**Ergebnis der Beteiligung der Behörden und sonstigen Träger öffentlicher Belange
gemäß § 4 Abs. 2 BauGB
vom 14.04.2023 bis zum 30.05.2023**

Stadt Bornheim, Teilflächennutzungsplan Windenergie Teilfortschreibung

Regionalplan Entwurf Dezember 2021 (Kartenausschnitt)

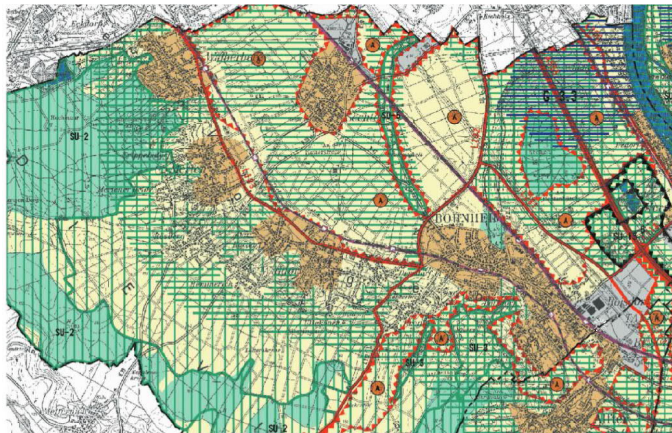
Der Regionalplan und der aktuelle Regionalplanentwurf sehen beide für das gesamte Gebiet der auf der Ville vorgeschlagenen Konzentrationszone den Schutz der Landschaft und der landschaftsorientierten Erholung vor, ein Großteil der geplanten Windkraftkonzentrationszone östlich von Sechtem ist dagegen ohne diese einschränkende Vorgabe des Regionalplans.

Die Darstellung regionaler Grünzüge schränkt die Abgrenzung von Windkraftkonzentrationszonen zusätzlich ein und wurde im Entwurf des Regionalplanes sogar ausgeweitet. Zugleich dürfen Konzentrationszonen für die Windkraft der Kommune nicht die raumordnerischen Ziele benachbarter Flächen im Regionalplan oder gar im Landesentwicklungsplan in Frage stellen. Im Bereich der Ville (Konzentrationszonen „16“, „17“, „18“) ist eine Kollision mit den Schutzziele der westlich angrenzenden Flächen des Bereichs zum Schutz der Natur (Regionalplan) bzw. mit den Schutzziele für das Gebiet zum Schutz der Natur (LEP) zu erwarten. Eine Beeinträchtigung dieser Gebiete mit ihren Schutzziele

Eine weitergehende Auseinandersetzung mit den betreffenden Schutzziele erfolgt im Rahmen der Genehmigungsplanung.

Auszug Geoportal NRW gesetzlich geschützte Biotope, Bsp. Obstblütenlandschaft Botzdorf-Hennesenberg

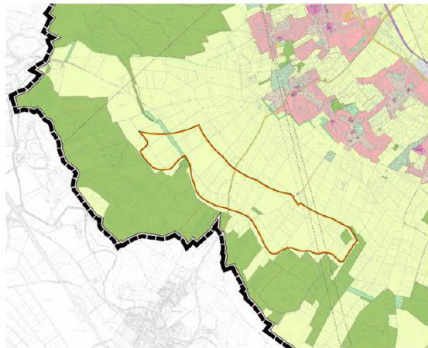
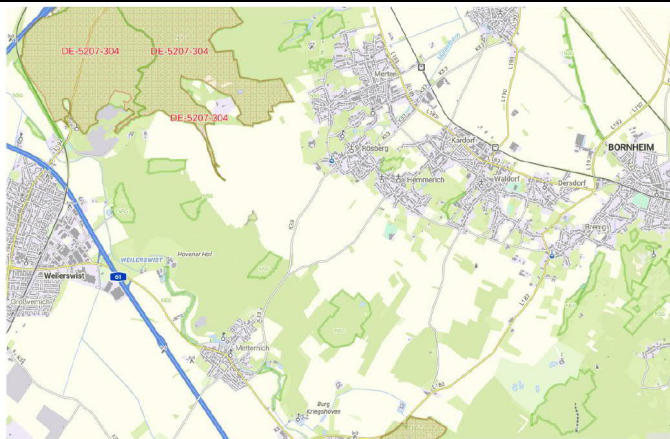
Die im FNP-Verfahren genutzte Karte der gesetzlich geschützten Biotope stammt aus dem Jahr 2019 und ist nicht mehr aktuell, sie ist unvollständig. Eine Aktualisierung verändert zwar das Ergebnis der Flächenauswahl wohl nicht, da die Mehr-Flächen an gesetzlich geschützten Biotopen in der Regel zusätzlich durch NSG-Darstellungen überlagert werden. Für die Abwägung ist diese Ergänzung allerdings bedeutsam, da die Planung auf einer aktuellen Grundlage erfolgen sollte.

Der Hinweis wird zur Kenntnis genommen. Gesetzlich geschützte Biotope entwickeln sich aufgrund der Sukzession in der Natur ständig neu, insofern ist auch eine ebenso ständige Aktualisierung aus Sicht der Stadt Bornheim nicht erforderlich. Die Aktualisierung erfolgt zudem ohnehin im konkreten Genehmigungsverfahren. Hinzu kommt, dass der BUND selbst auf die Irrelevanz der Aktualisierung hinweist. Die dargestellten gesetzlich geschützten Biotope liegen im für eine Erweiterung vorgesehenen NSG und sind insofern bereits vollständig im Rahmen der Entwicklung der Konzentrationszonen aus der Potenzialflächenanalyse berücksichtigt worden.

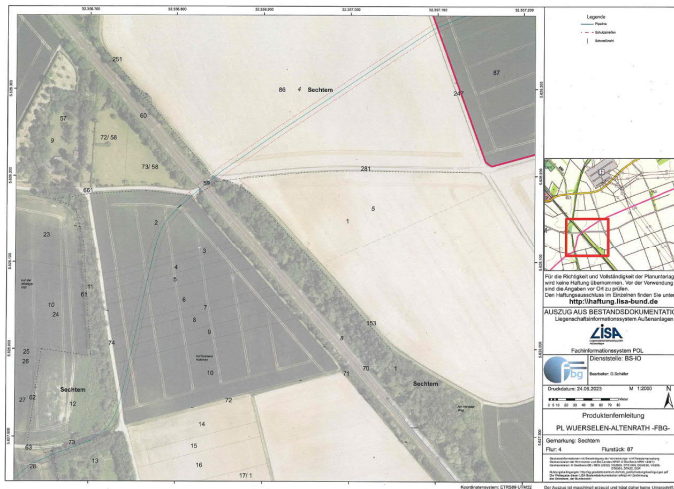
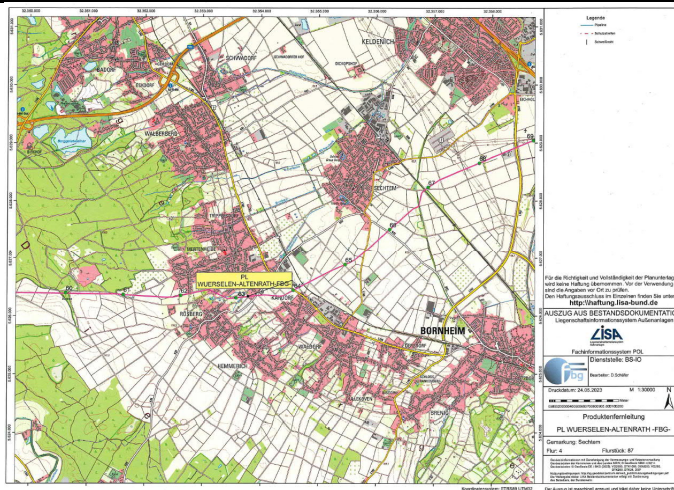
Der Trassenverlauf der Produktenfernleitung sollte im Planwerk dauerhaft übernommen und als unterirdische Hauptleitung in der Zeichenerklärung dargestellt werden. Einen Eintrag im Erläuterungsbericht mit allen zu beachtenden Sicherungsmaßnahmen halten wir für erforderlich.

Beschluss: Die Hinweise werden zur Kenntnis genommen. Eine Kennzeichnung der Produktenfernleitung im FNP erfolgt jedoch nicht, da die Maßstabsebene hierzu nicht ausreichend groß ist. Notwendige Abstände sind im Genehmigungsverfahren sicherzustellen.

Übersichtspl.:
Eigentum EV

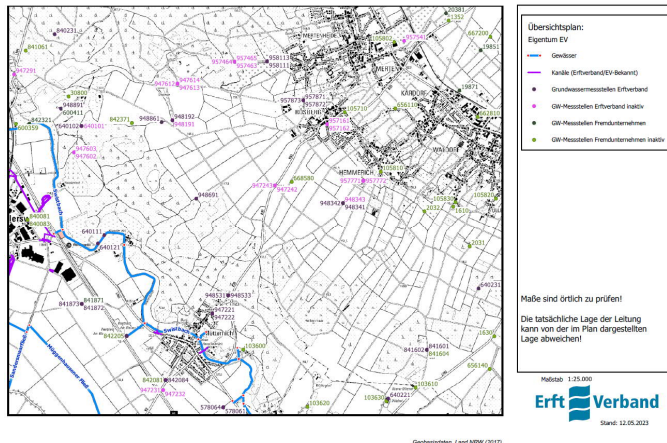
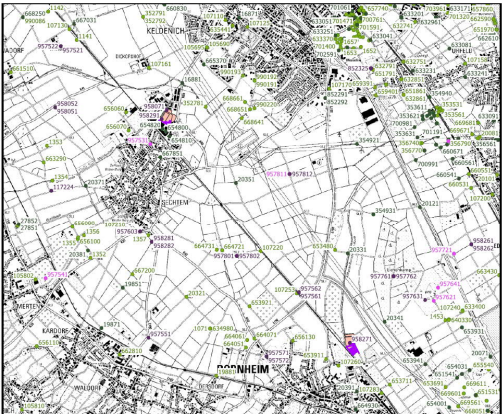
„...wie Sie aus dem beiliegenden Lageplan ersehen können, befinden sich im o.g. Plan-gebiet aktive oder inaktive Grundwassermessstellen des Erftverbandes. Aktive Grundwassermessstellen sind notwendige Instrumente der Gewässerunterhaltung nach § 91 Wasserhaushaltsgesetz. Daher sind ihre Zugänglichkeit und ihr Bestand dauerhaft zu wahren. Des Weiteren weisen wir darauf hin, dass inaktive Grundwassermessstellen, die nicht zurückgebaut und verfüllt worden sind, die Tragfähigkeit des Baugrundes beeinflussen können. Sollte innerhalb eines 200 m Korridors der Baumaßnahme eine Grundwassermessstelle liegen, dann ist zum Zwecke der Einweisung vor Beginn der Maßnahme mit dem zuständigen Ansprechpartner Herrn Wagner, Abteilung Grundwasser, Tel.-Nr.: 02271/88-1524, Mail: dirk.wagner@erftverband.de Kontakt aufzunehmen. Abwassertechnische Leitungen und Anlagen des Erftverbandes sind derzeit durch die v.g. Maßnahme nicht betroffen.“

Die Hinweise werden zur Kenntnis genommen. Entsprechende Absprachen werden im Rahmen des Genehmigungsverfahrens getroffen.

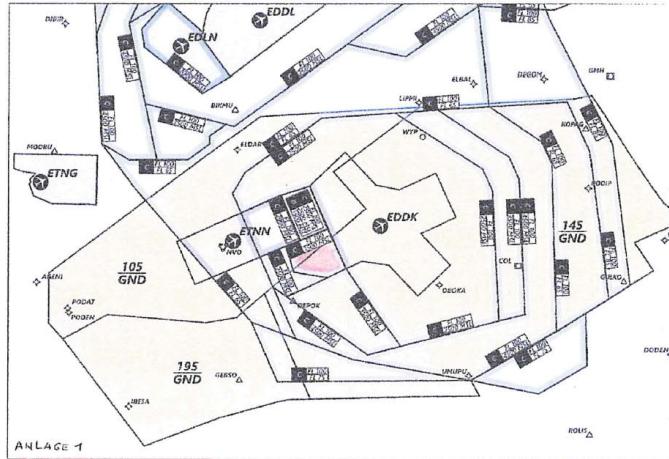
Die Windräder müssten also mit mindestens 500 feet Sicherheitshöhe überflogen werden und die angrenzende Bebauung von Waldorf, Hemmerich und Merten mit 1000 feet Höhe.

Im rot gezeichneten Bereich würde mit 150 m höhen Windrädern das Dilemma entstehen, dass der VFR-Verkehr mindestens 1500 feet hoch fliegen müsste und gleichzeitig auf max. 1500 feet in der Höhe begrenzt ist, da sich in der Höhe > 1500 feet der IFR-Verkehr des Flughafens Köln-Bonn anschließt.

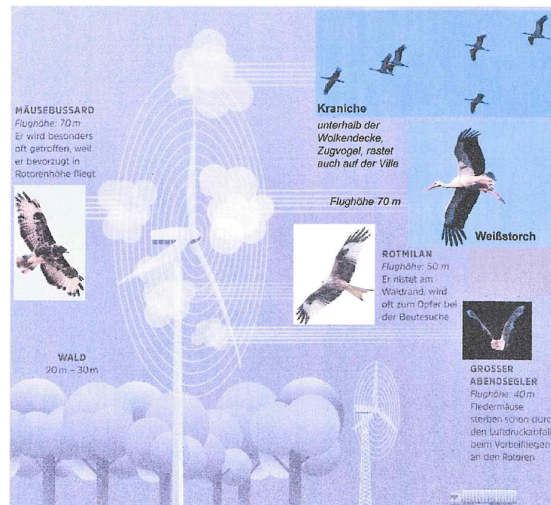
Die vorgesehene Konzentrationsfläche auf dem Villerücken liegt in direkter Nachbarschaft zum abrupt beginnenden Wald. Dem Waldrand fehlt hier ein Waldsaum mit Büschen. Ein natürlicher Waldrand ist die Übergangszone (Ökoton) vom geschlossenen Wald zu unbewaldeten Flächen. Der an die Konzentrationszone auf der Ville direkt angrenzende unnatürliche Waldrand entstand dagegen durch Abholzung und Urbarmachung der Ackerflächen.

Nach Auskunft der Forstbetriebsgemeinschaft Bornheim (FBG) gibt es im Bereich der direkt am Waldsaum angrenzenden Konzentrationszone je nach Wetterlage starke Luftverwirbelungen, die sogar zu dem Phänomen führen, dass bei Sturm Bäume in den zurückliegenden Reihen zur Windrichtung hin umknicken. Der auf der Ville vorherrschende westliche Wind erzeugt nach Überqueren der Waldflächen Luftwalzen auf den Ackerflächen. Bei der auf 150 m begrenzten Gesamthöhe der Anlagen auf der Ville und einer Baumhöhe von ca. 25 m (schlagreife Bäume) verbleibt nur wenig Raum, soll es zu keiner Gefährdung der Windräder kommen. Kann der

Mögliche Risiken für kollisionsgefährdete Vögel wurden im Rahmen der gesetzlichen Vorgaben durchgeführt. Kollisionsrisiken für Insekten gehören hingegen nicht zum gesetzlich vorgegebenen Untersuchungsumfang. Das Kollisionsrisiko für Fledermäuse kann durch technische Maßnahmen minimiert werden. Entsprechende Untersuchungen sind im Zuge der Genehmigungsplanung durchzuführen. Die Anregungen zum Thema Artenschutz werden im Rahmen der Genehmigungsplanung und den dort durchzuführenden weiteren Artenschutzprüfungen beachtet.

Die folgende Grafik verdeutlicht die textliche Beschreibung der Norm:

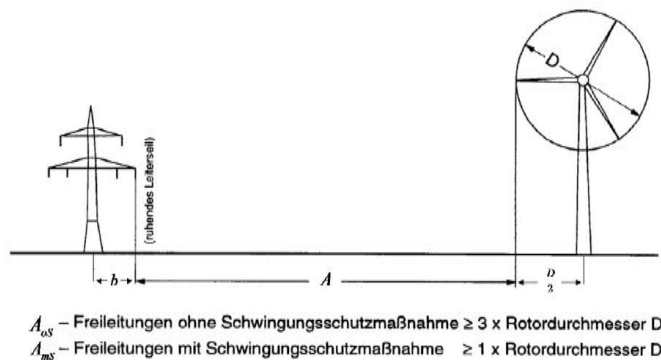
- für Freileitungen mit Schwingungsschutzmaßnahmen $\geq 1 \times$ Rotordurchmesser. Wenn sichergestellt ist, dass die Freileitung außerhalb der Nachlaufströmung der Windenergieanlage liegt und der Mindestabstand zwischen der Rotorblattspitze in ungünstigster Stellung und dem äußeren ruhenden Leiter $> 1 \times$ Rotordurchmesser beträgt, kann auf die schwingungsdämpfenden Maßnahmen verzichtet werden. Weiterhin gilt für Freileitungen aller Spannungsebenen, dass bei ungünstigster Stellung des Rotors die Blattspitze nicht in den Schutzstreifen der Freileitung ragen darf.“

Die Kosten für evt. erforderliche Schwingungsschutzmaßnahmen an der Bahnstromleitung sind nach dem Verursacherprinzip vom Betreiber der Windenergieanlage zu tragen.
